1.- ANTECEDENTES Y DESCRIPCIÓN DEL PROYECTO

Dicha edificación data del año 1985 según placa de inauguración, por lo que, el edificio ha estado en operación por un periodo de 32 años, la finalidad de este trabajo es llevar a cabo una revisión a la estructura del edificio antes señalado, y verificar que éste se encuentre dentro de los parámetros de los reglamentos en vigor.

Alcance: Revisión estructural al edificio del Centro Asistencial de Desarrollo Infantil No. 7 en Guadalajara, Jalisco.

Imagen 3

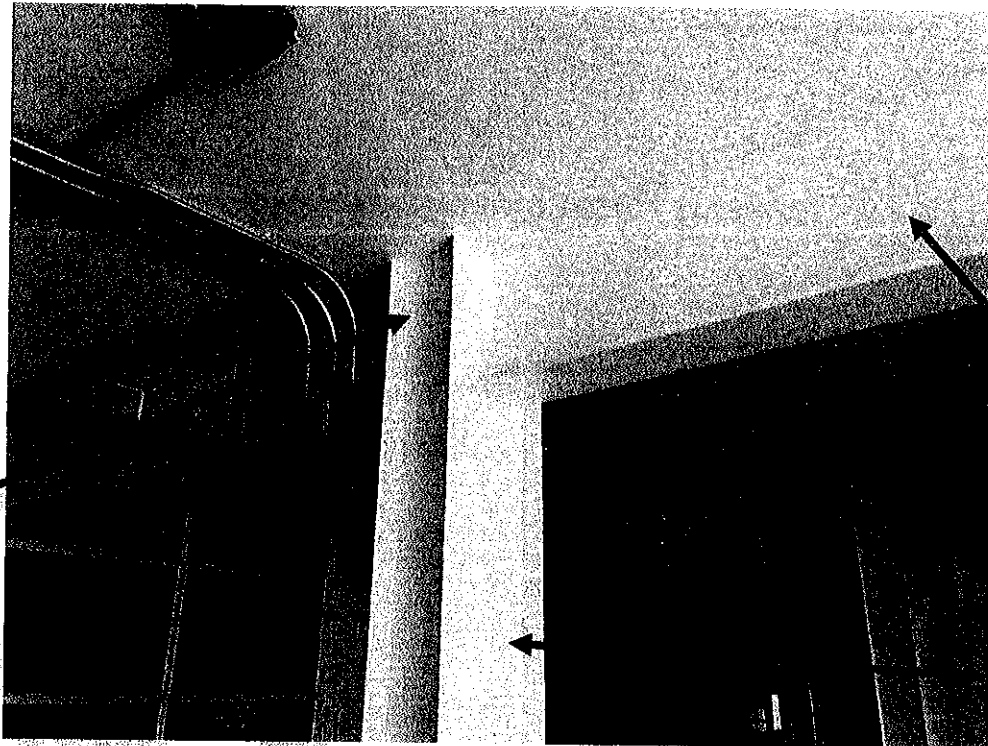
- El edificio en su conjunto solo está estructurado para formar marcos rígidos en el sentido corto, es decir, en un solo plano. (Imagen 1, 2, 3 y 4)
- No se forman marcos en el sentido largo del edificio, habiendo solamente un emparrillado de vigas que si ligan los puentes y soportan la bóveda de cuña, pero no forman un marco con la estructura principal. (Imagen 1, 2, 3 y 4)

Falta de elemento
para formar
marco estructural

- Colocación de perfiles "IR" en el sentido ortogonal a los marcos existentes, debidamente conectados a las columnas por medio de placas de momento, asiento y de cortante.
- Reforzar las columnas desde la placa base hasta el patín inferior del puente del entrepiso (IR 14"), para continuar con el refuerzo a partir del mismo puente pero ahora del patín superior hasta el patín inferior del puente de azotea.

Imagen 6

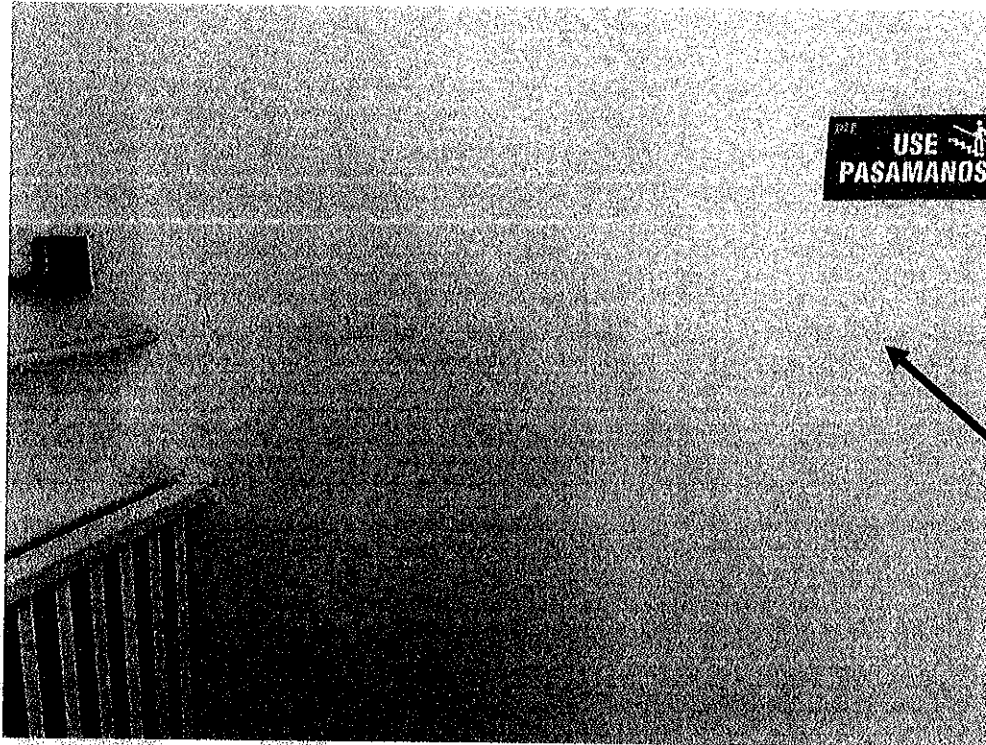
- Se aprecia un muro que presenta un agrietamiento de manera horizontal a nivel del patín superior de los puentes de entepiso. (Imagen 6)

Agrietamiento

Porcentaje de Trabajo en los elementos actualmente

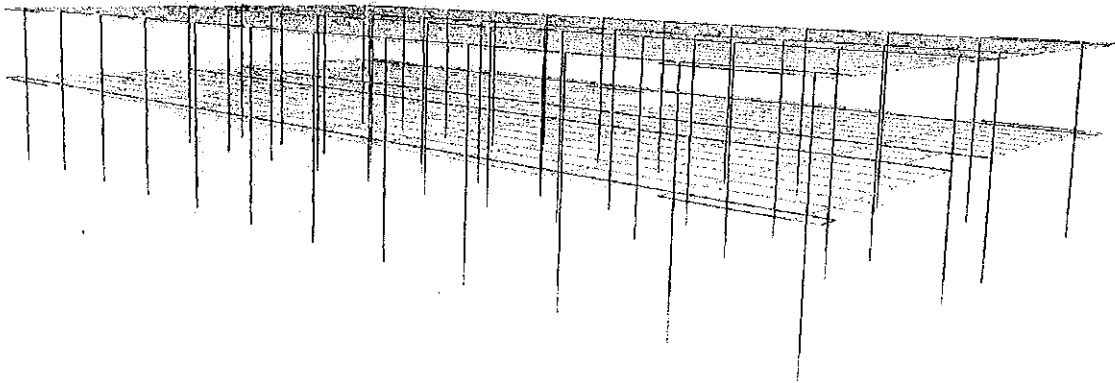
Las combinaciones de carga que afectan el comportamiento del edificio son las ocasionadas por sismo, generándose deformaciones superiores a las permitidas, elementos individuales de la estructura principal y secundaria que sobrepasan sus capacidades, además de presentar el primer modo de vibración con un periodo largo para una edificación de 2 niveles.

Conforme a la inspección visual, la falta de elementos que cierren para formar marcos estructurales se confirmaron con el análisis, ocasionando sobre esfuerzo en las vigas que caen en los ejes de las columnas, deformaciones altas y aunadas al peso que se concentra en el entrepiso, los momentos de segundo orden se vuelven de relevancia.
